# RENESAS TECHNICAL UPDATE

製品分類	MPU & MCU	発行番号	TN-RA*-A0152A/J	Rev.	第1版
題名	低消費電力モード移行時の割込みの注意点		情報分類	技術情報	
適用製品	RA8M1, RA8D1, RA8E1, RA8E2, RA8T1 グループ	対象ロット等	関連資料	表参照	
		すべて

1. 低消費電力モードのモード遷移図の修正

低消費動作モード遷移の図 10.1 に訂正が入ります。

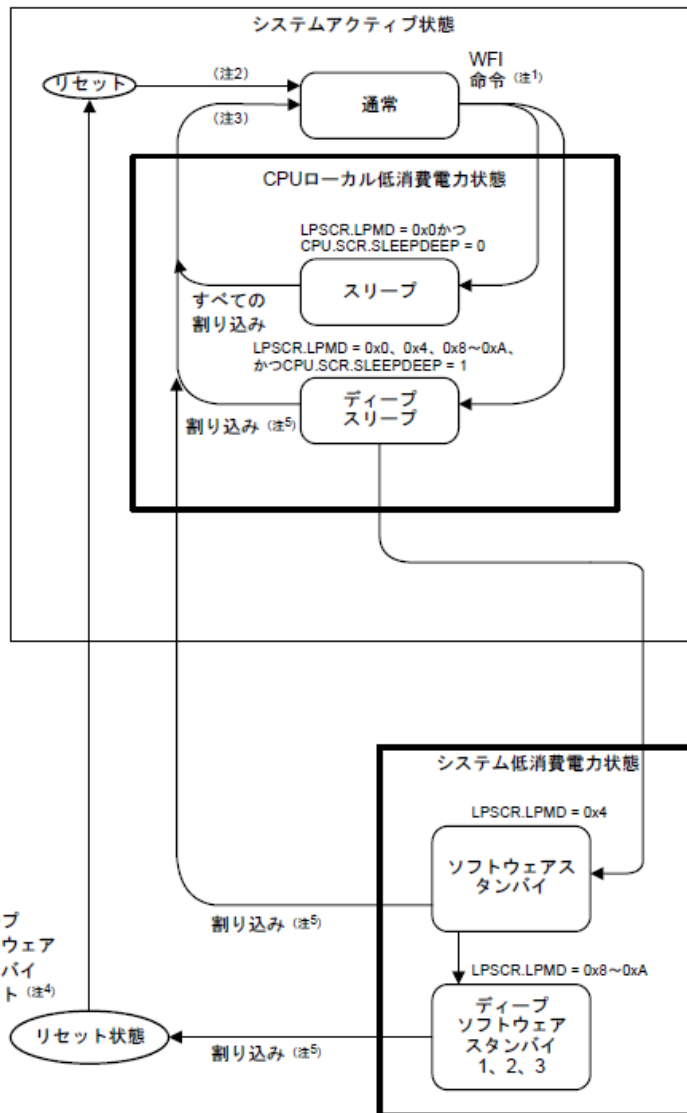
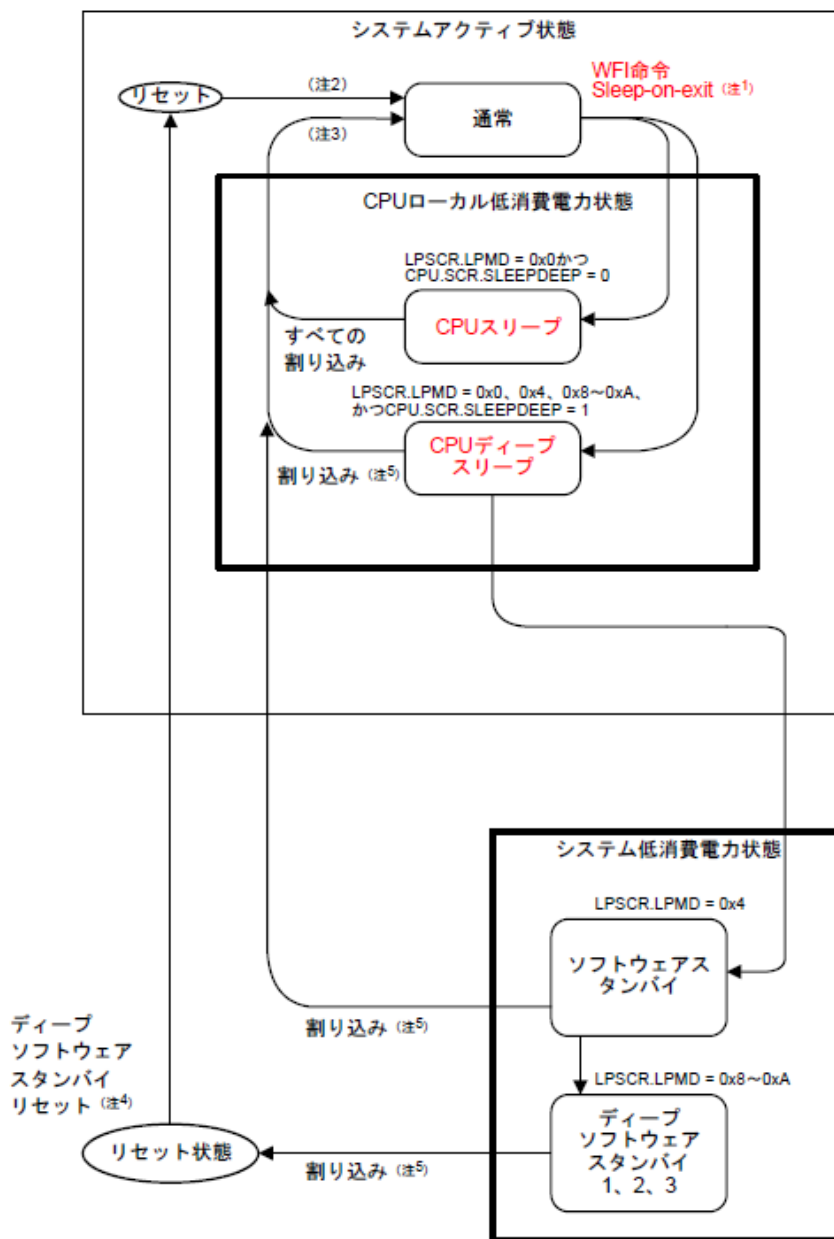
- 注 1. WFI 命令の実行後、プログラム停止状態へ遷移する途中に解除トリガとして割り込みが受け付けられると、低消費電力モードへ遷移せずに、MCU は割り込み例外処理を実行します。ディープソフトウェアスタンバイモードへの遷移時、状態が遷移した後に割り込みが発生した場合、モード遷移終了後にディープソフトウェアスタンバイリセットにより復帰します。
- 注 2. リセット状態から通常モードへ遷移した後は、MOCO クロックが動作クロックソースです。
- 注 3. 割り込みによって CPU スリープモード、CPU ディープスリープモード、またはソフトウェアスタンバイモードから通常モードに遷移した場合、各低消費電力モードへの遷移前と同じクロックソースが使用されます。
- 注 4. 利用可能な割り込み要求が発生すると、内部リセット（ディープソフトウェアスタンバイリセット）が一定時間発生します。内部リセット状態の解除とともにディープソフトウェアスタンバイモードは解除されます。その後、MCU は通常モードへ遷移して、MOCO クロックを動作クロックソースとしてリセット例外処理を実行します。
- 注 5. 各低消費電力モードの割り込み要因については、表 10.4 を参照してください。

- 注 1. CPUスリープモードもしくはCPUディープスリープモードへ遷移中にCPUスリープモードの解除要因となるような割り込みが受け付けられると、MCUはCPUスリープモードもしくはCPUディープスリープモードへ遷移せずに通常モードへ戻ります。
- 注 2. リセット状態から通常モードへ遷移した後は、MOCOクロックが動作クロックソースです。
- 注 3. 割り込みによってCPUスリープモード、CPUディープスリープモード、またはソフトウェアスタンバイモードから通常モードに遷移した場合、各低消費電力モードへの遷移前と同じクロックソースが使用されます。
- 注 4. 利用可能な割り込み要求が発生すると、内部リセット（ディープソフトウェアスタンバイリセット）が一定時間発生します。内部リセット状態の解除とともにディープソフトウェアスタンバイモードは解除されます。その後、MCUは通常モードへ遷移して、MOCOクロックを動作クロックソースとしてリセット例外処理を実行します。
- 注 5. 各低消費電力モードの割り込み要因については、表 10.4 を参照してください。
